<b>Titel: Calidus Rotorkopf Upgrade II zu III</b>		
<b>AG-SB-2023-03-C-DE</b>	<b>Datum des Inkrafttretens: 15.10.2023</b>	<b>Kategorie:</b>
<b>Gültigkeit</b>		<b>A – Sicherheitskritisch B – Empfohlen C - Optional</b>
<b>Betroffene Fluggeräte:  AutoGyro Calidus</b>	<b>Betroffene Werknummern:  Calidus mit Rotorkopf II</b>	
Auf das angegebene oder nachfolgende Problem wird im Wartungshandbuch Aircraft Maintenance Manual (AMM) in letztgültiger Ausgabe verwiesen.		Siehe AutoGyro Webseite
Dieses Formular ist eine Reaktion von AutoGyro auf ein bei Wartungsarbeiten gefundenes Problem, welches eine Eingrenzung oder Korrektur erfordert, bzw. Eine Service-Information über Flugzeugmodifikationen. Unterstützung erhalten Sie bei AutoGyro unter <a href="mailto:airworthiness@auto-gyro.com">airworthiness@auto-gyro.com</a> .

**Grund und Überblick über das Service Bulletin (Ursache des Problems, falls bekannt)**

Der AutoGyro Calidus wird seit April 2018 ab Werk mit dem Rotorkopf III ausgeliefert. AutoGyro hat einen Umrüstsatz für eine Modifizierung von Rotorkopf II zu Rotorkopf III entwickelt und ist nun in der Lage diesen als ein Upgrade für Maschinen mit Rotorkopf II anzubieten.

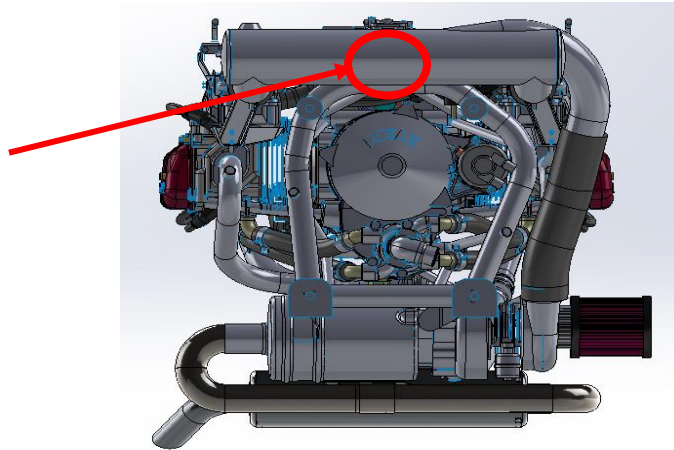
3. Ersetzen der Kupplung durch eine Kupplung IV.1 gemäß Job Card 63-11-10 4-1 (Ausbau – Einbau: Prerotator Kupplung). Es ist zu beachten dass die Airbox beim Rotax 914 modifiziert werden muss damit die Kupplung eingebaut werden kann. Airbox ausbauen und vorsichtig eine Vertiefung von 5-10mm mit einem Durchmesser von etwa 30mm in die Airbox einfügen um eine Lücke zwischen Airbox und Kupplung zu erhalten. Airbox wieder einbauen.

7. Montage des Rotorkopf III wie auf den Bildern gezeigt.

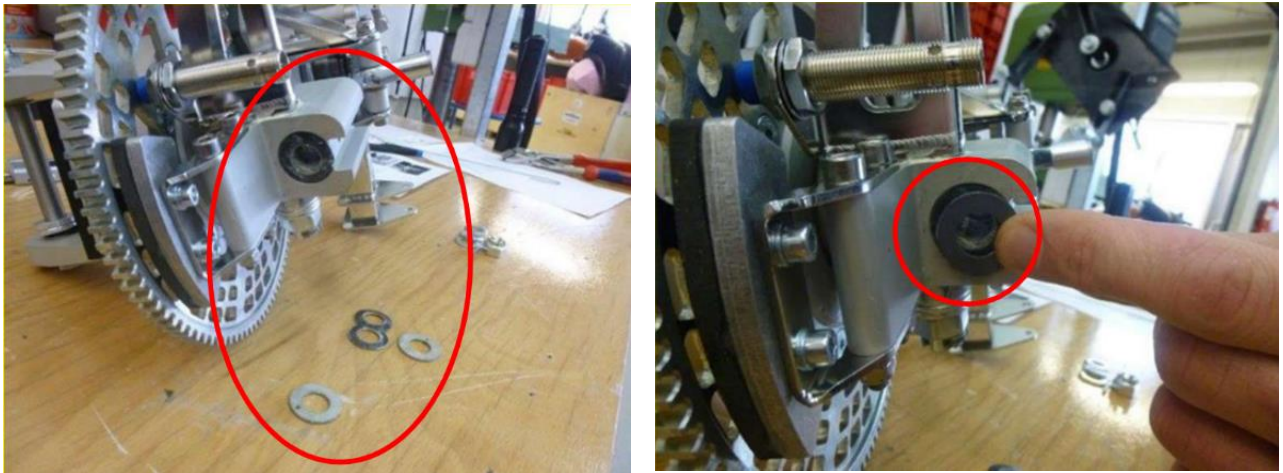
Einfügen von 2x Tellerfeder (konvexe Seite nach außen) und Pass-Scheibe am vorderen und hinteren Rotorkopf.

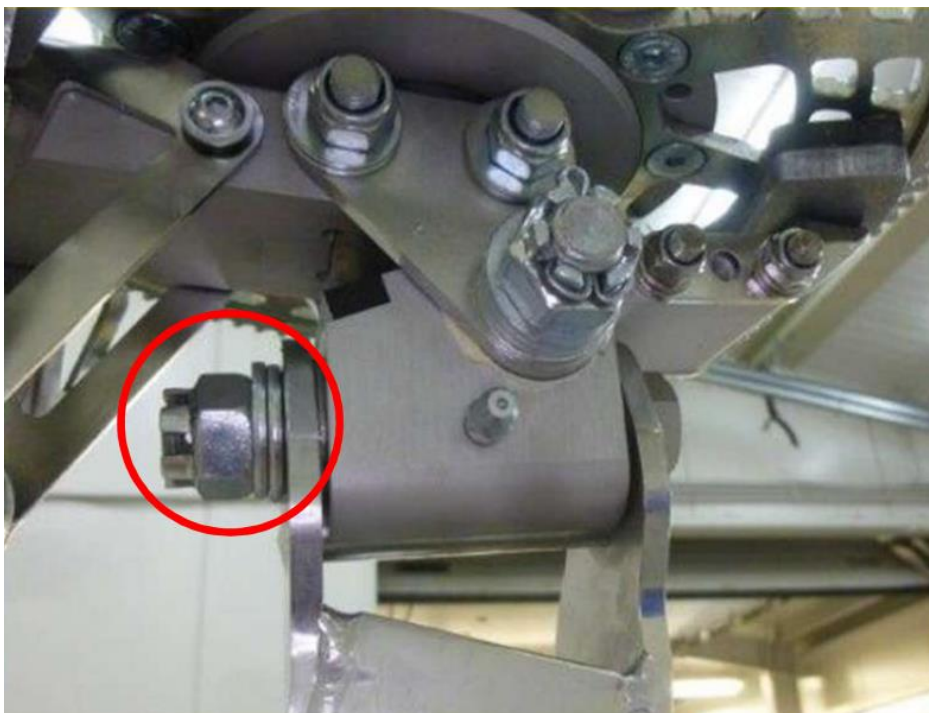
Befestigen des Rotorkopfs am Mast, sicherstellen dass keine Unterlegscheibe verloren geht, sichern des Rotorkopfs mittels der Pass-Schraube und 1x U13-Scheibe. Kronenmutter M12 mit 2x U13-Scheibe befestigen.

**Achtung: Die vordere U13-Scheibe unter dem Schraubenkopf darf nicht auf der Schweiß-Naht liegen!**

### Rotorkopf Montage / Justierung:

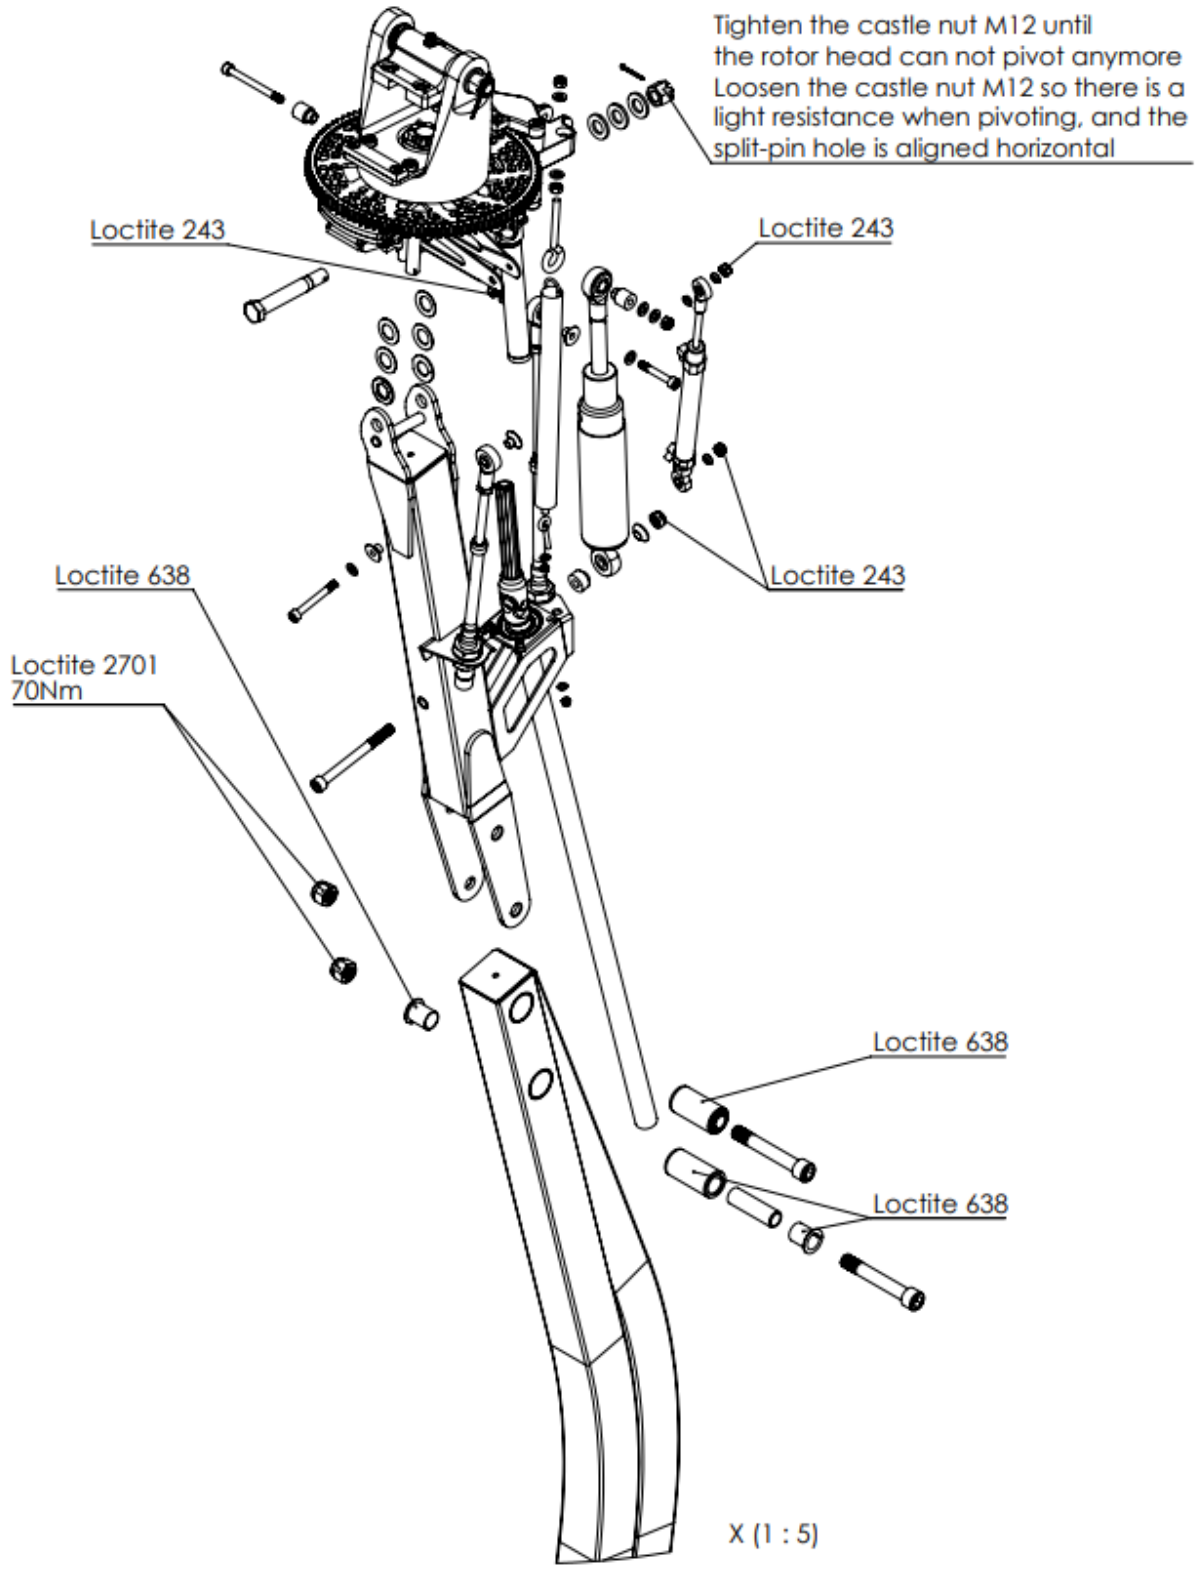
Kronenmutter M12 anziehen bis der Rotorkopf nicht mehr geschwenkt werden kann. Kronenmutter M12 wieder lösen bis Rotorkopf mit leichtem Widerstand geschwenkt werden kann und das Splint-Loch ausgerichtet ist. Wenn nicht beide Bedingungen erfüllt werden können (z.B. Widerstand bei ausgerichtetem Splint-Loch) ist die Kronenmutter M12 durch eine neue zu ersetzen. Danach den Splint horizontal einfügen und die überstehenden Enden bis auf etwa 10mm kürzen. Biegen und sichern wie in der Abbildung gezeigt.

**Achtung:** Die Kronenmutter muss sich in einer Position befinden in der es möglich ist, den Splint leicht mit der Hand einzufügen!

Fettpresse an den Schmiernippeln ansetzen und Fett einbringen bis ein Widerstand an der Fettpresse spürbar ist. Überzähliges Fett mit Lagermeister 2002 entfernen.

### Abbildungen für die Installation des Roll-Trim-Zylinders

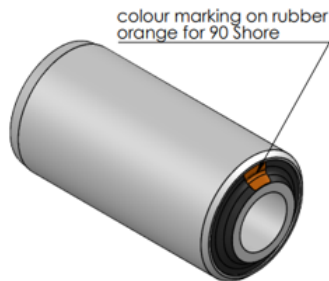
Montage des Roll-Trim-Zylinders am M6 Befestigungspunkt des Mastes wie gezeigt mit Abstandshaltern (Winkel in Richtung Kugelkopf). Sicherung mit Scheibe U6/18 + Kontermutter M6 Nyloc sowie Loctite 243. Darauf achten dass ein Abstand zwischen dem Auge der Stange und der Scheibe U6/18 besteht, wenn dort ein Kontakt/Blockade vorhanden ist, weitere U6 Scheibe verwenden.

Montage des Roll-Trim-Zylinders am vorher montierten Bolzen mit Abstandshaltern ( Winkel in Richtung Kugelkopf) wie gezeigt. Sicherung mit Scheiben U6/18 und Kontermutter M6 Si. Rotorkopf durch den gesamten Schwenkbereich bewegen und sicherstellen dass es keine Blockade des Roll-Trim-Zylinders gibt. Wenn notwendig weitere Scheibe U6 zwischen PPC Befestigung und dem inneren Abstandshalter einfügen wie abgebildet.

Rubber bushing, 90 shore, PN 11082  
for the upper mast attachment for the  
Calidus.

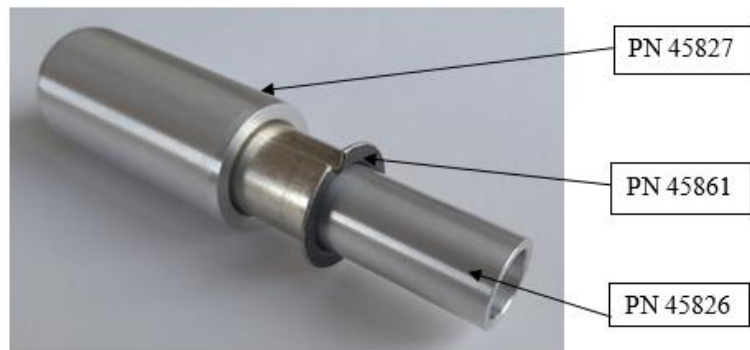
10. Mast wieder am Flugzeug montieren gemäß Job Card 62-51-00 8-1, Schritte 12 – 24. Bitte beachten dass es eine Änderung gibt die noch nicht im Wartungshandbuch eingearbeitet ist. In der oberen Aufnahme des Mastes wird eine Gummi-Buchse 90 Shore mit der Artikelnummer 11082 verwendet. Zusätzlich die Verlängerung der PPC in den Bildern überprüfen.

Die untere Befestigung besteht aus den Artikelnummern 45826, 45861 und 45827.

Bitte beachten dass die Gummi-Buchse und die Metall-Buchse in den oberen Rahmen eingeklebt werden. Die Details sind auf der Zeichnung auf Seite 6 dieses Dokuments zu sehen. Die Aufnahmen im Mast sind dafür zu reinigen und zu schleifen. Keinen Bremsenreiniger für die Reinigung der Teile verwenden (siehe AG-SIL-2018-03-A-DE). Empfohlen wird dafür Würth Metall-Reiniger 7063 oder Loctite 7063.

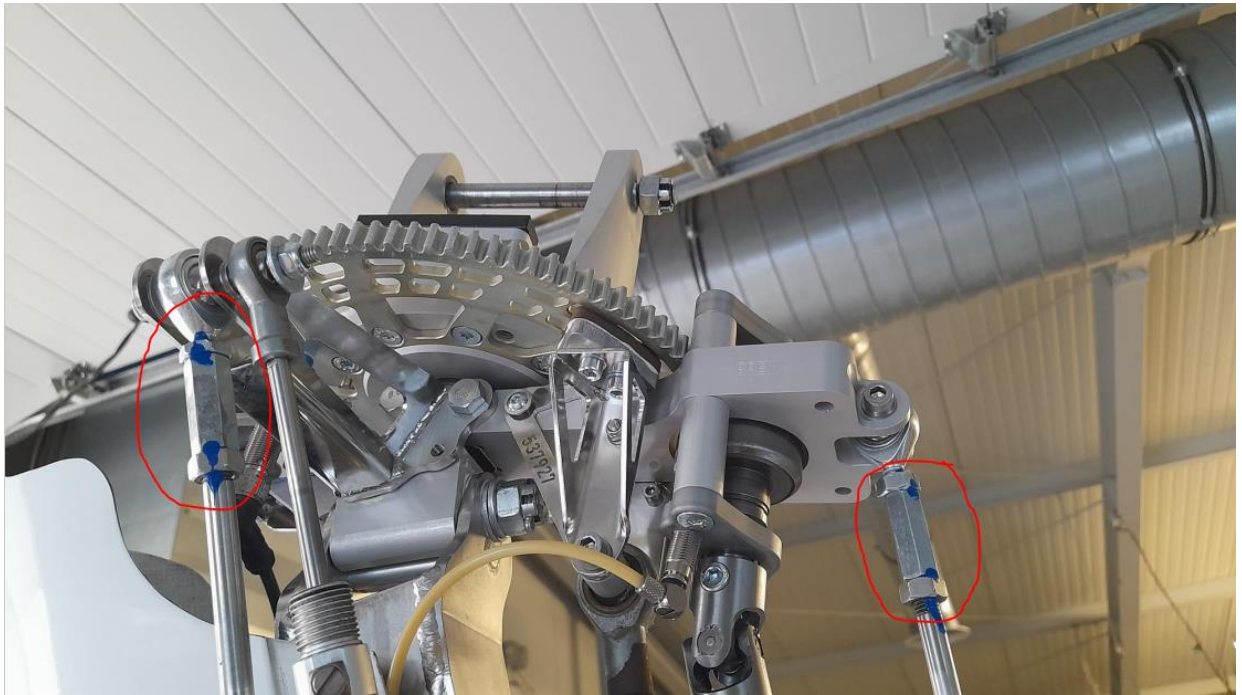
Für das Upgrade auf den Rotorkopf III müssen die PPC verlängert werden. Dafür werden die kleinen Verlängerungen montiert (30mm Länge für PPC Roll und 40mm Länge für PPC Pitch). Ein neues Endteil ist im Umrüstsatz enthalten. Nach der Montage des Rotorkopfes III und Überprüfung/Einstellung der Steuerwinkel müssen die Verlängerungen mit Sicherungslack gesichert werden.

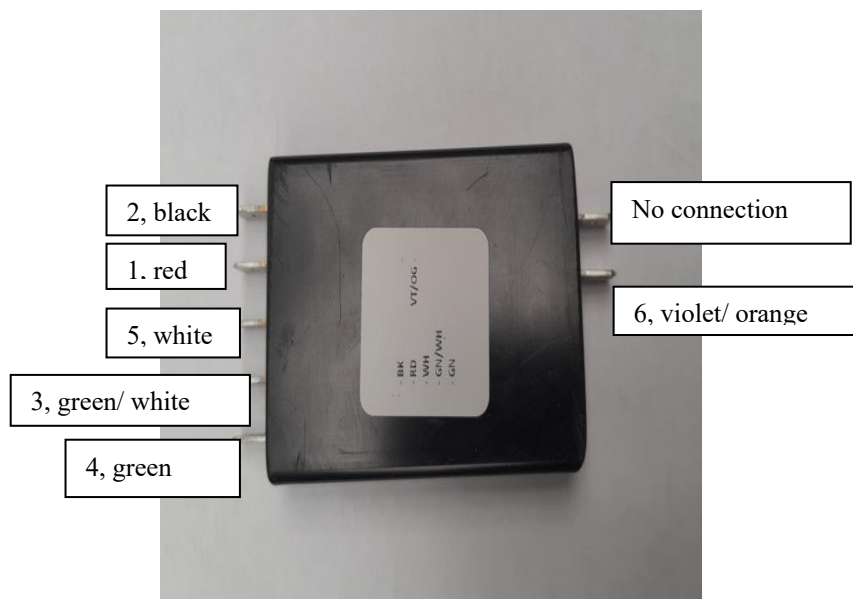
14. Wenn alle Arbeiten überprüft worden sind Sitz der Verkleidung überprüfen. Wegen des Upgrades auf Rotorkopf III muss die Verkleidung nachgearbeitet werden.

Kante markieren und vorsichtig ein wenig abschleifen bis die Verkleidung montiert werden kann ohne sich bewegende Teile zu berühren.

15. Nachrüstung der LED „Clutch“ im Cockpit

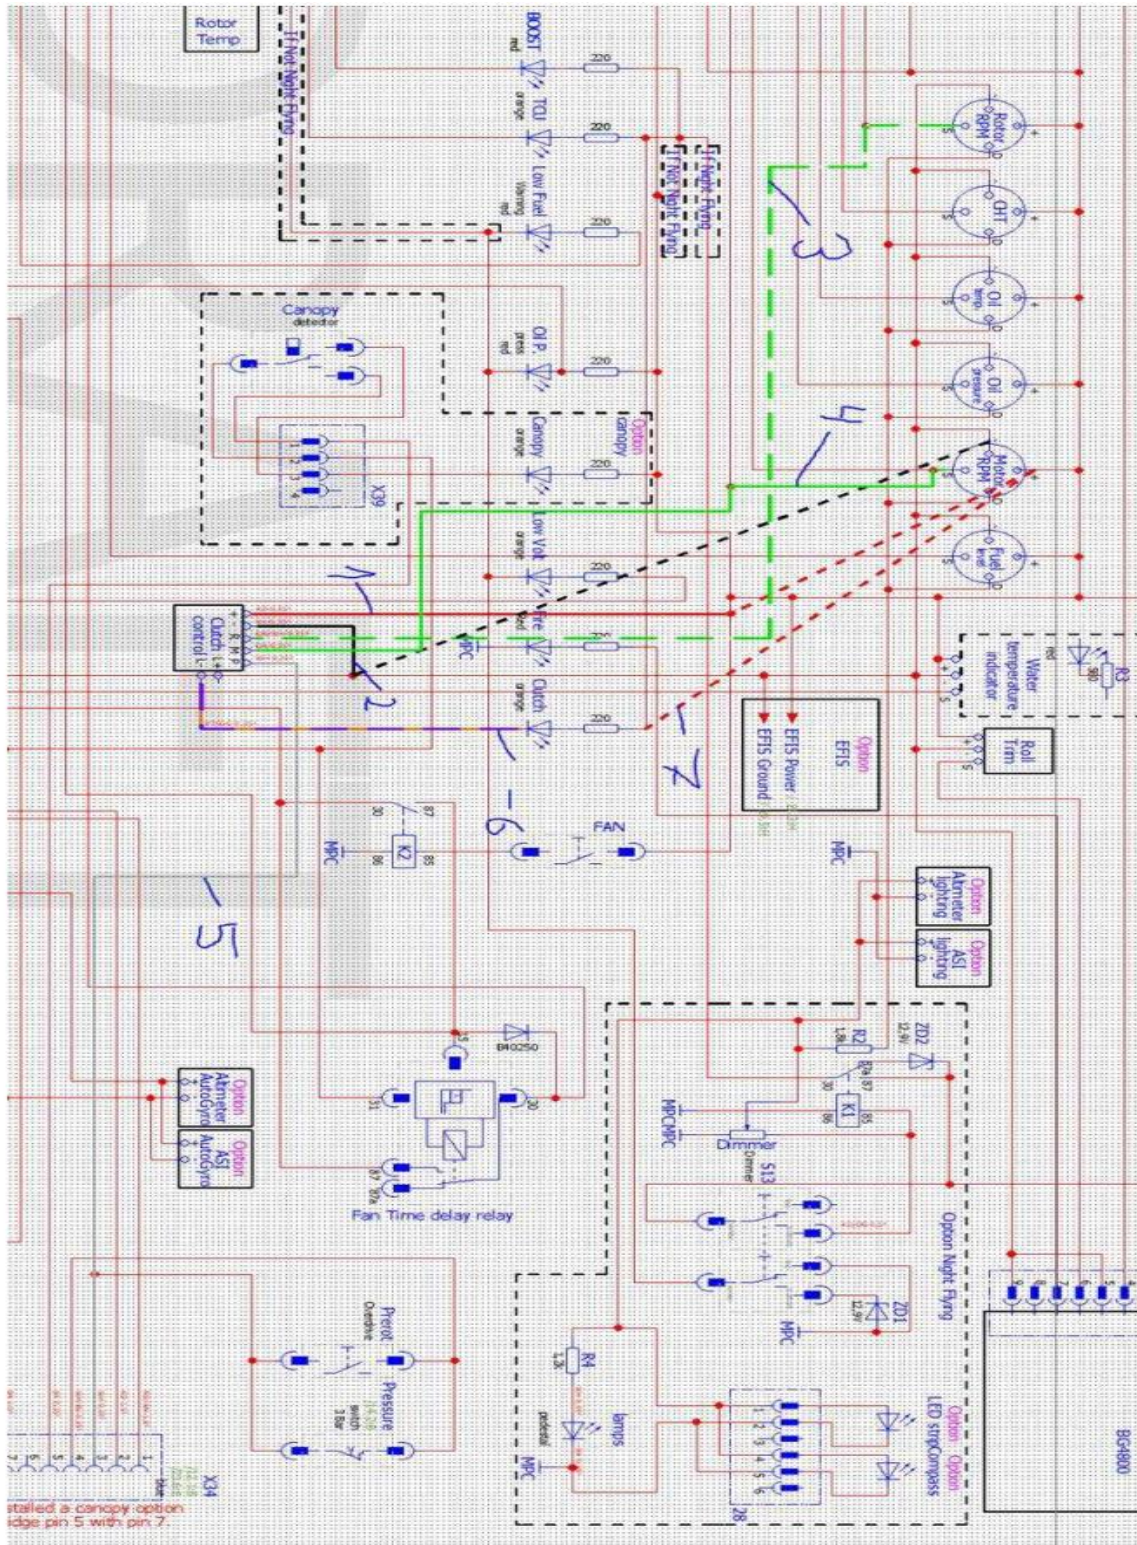
Mögliche Position der LED. Eine Beschriftung muss an der LED angebracht werden.

Die Anordnung der Kabelfarben ist auf der Rückseite der Kupplungs-Steuerung beschrieben. Die Nummern in der folgenden Abbildung beziehen sich auf die Nummern im folgenden Schaltplan.

Die Verbindungen 1 bis 4 und 7 können direkt am zugehörigen Instrument angeschlossen werden (Motor-Drehzahl / Rotor-Drehzahl). Verbindung 5 muss in die Position 3 des 9-poligen Steckers cockpitseitig des Stick-Kabelbaums eingepinnt werden. Die anderen Enden der Kabel 1 bis 6 müssen an der Steuerung der Kupplung in der gezeigten Weise befestigt werden. Kabel 7 muss mit der LED verbunden werden, zusammen mit dem Plus-Kabel des Instruments.
